改善箇所説明図

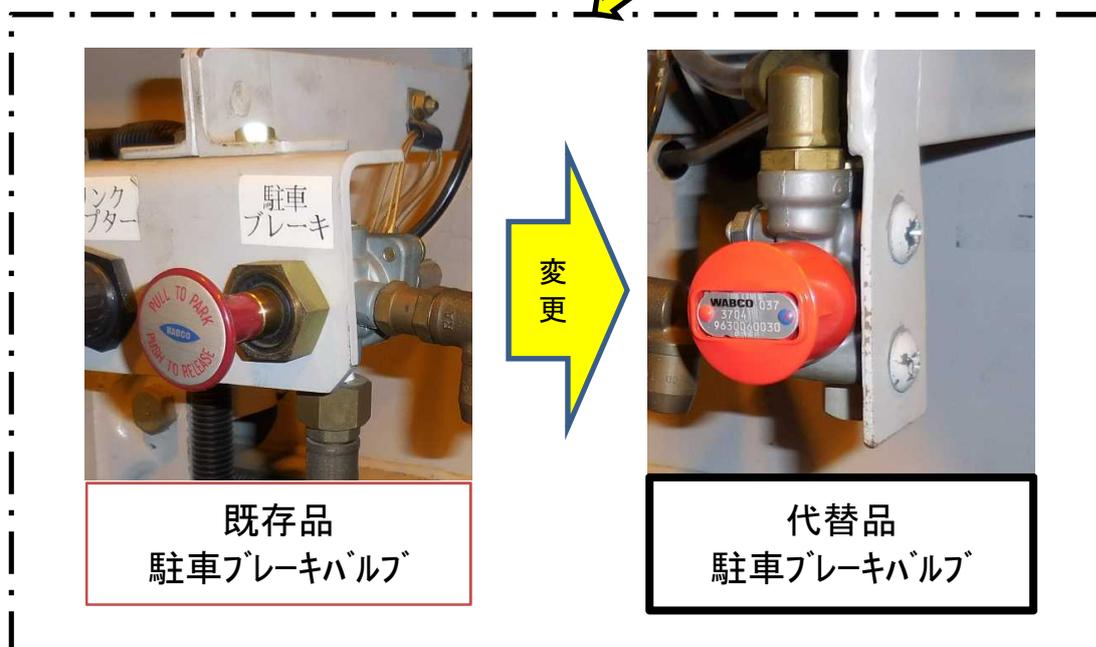
【不具合内容】

中期ブレーキ規制以降のトレーラで車軸が1軸またはリフトアクスル仕様のものにおいて、エア制御バルブなどの関連部品が交換期限を超えて使用されたことによって、エア漏れが生じブレーキ系統のエア圧が低下することがある。この場合、駐車ブレーキが自動で作動する構造となっているため、駐車ブレーキを解除せず走行すると、ブレーキの引き摺りが発生し、最悪の場合、ブレーキドラムが過熱し火災に至るおそれがある。

【改善措置の内容】

全車両、駐車ブレーキバルブを代替品と交換する。
